TR 60721-4-4

AMENDEMENT 1
AMENDMENT 1

**Part 4-4:
Guidance for the correlation and transformation
of environmental condition classes of IEC 60721-3
to the environmental tests of IEC 60068 –
Stationary use at non-weatherprotected locations**

Add, after Table 8, the following new Annex A and Annex B:

Figure A.1 – Class 4K1 – Climatoqram

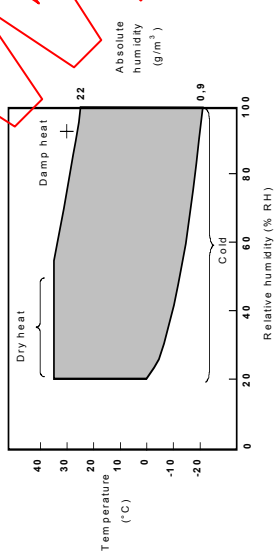
- 1) For testing equipment against the conditions of the climatogram, only three tests are normally used:
 - dry heat test, where the relative humidity shall not exceed 50 % but is not specifically controlled;
 - cold test, where humidity is not controlled;
 - damp heat test, steady state, where both temperature and humidity are controlled.

These are shown as tests x, y and z in the climatogram. Other boundary conditions of the climatogram are not required to be tested and there are no IEC 60068-2 tests available.
